- * **Presentación a audiencia pública en Santa María de Punilla, iniciada el 11 de mayo**
- * **Solicitud de rechazo del Estudio de Impacto Ambiental Obra "Alternativa a Ruta Nacional N° 38: Puente Costa Azul- La Cumbre – Sección Costa Azul – Cosquín"**
- * **Solicitud de incorporación de la presente nota al expediente**

Que, existe la convocatoria a una audiencia pública a realizarse en la localidad de Santa María de Punilla el 11 de mayo de 2018, con motivo del Estudio de Impacto Ambiental (EIA) Obra "Alternativa a Ruta Nacional N° 38: Puente Costa Azul- La Cumbre – Sección Costa Azul – Cosquín".¹

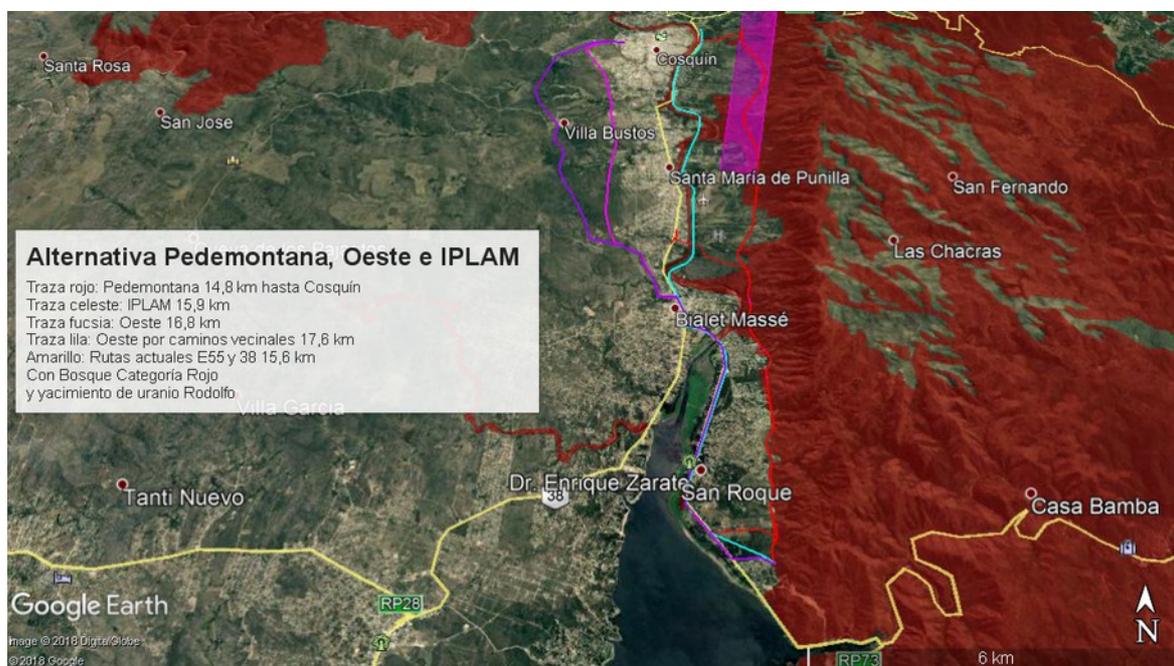
Que desde el Foro Ambiental Córdoba **detectamos múltiples errores en dicha evaluación comparada de alternativas de proyecto que invalidan la decisión de optar por la alternativa "Pedemontana"**.

Que de acuerdo a la visualización de las seis alternativas de traza, claramente las alternativas 1 Pedemontana y la alternativa 2 E55+Pedemontana son las que intervienen drásticamente sobre bosque nativo en Categoría Rojo y pasan 5090 metros sobre el yacimiento de uranio Rodolfo, cosa que se podría haber evitado.
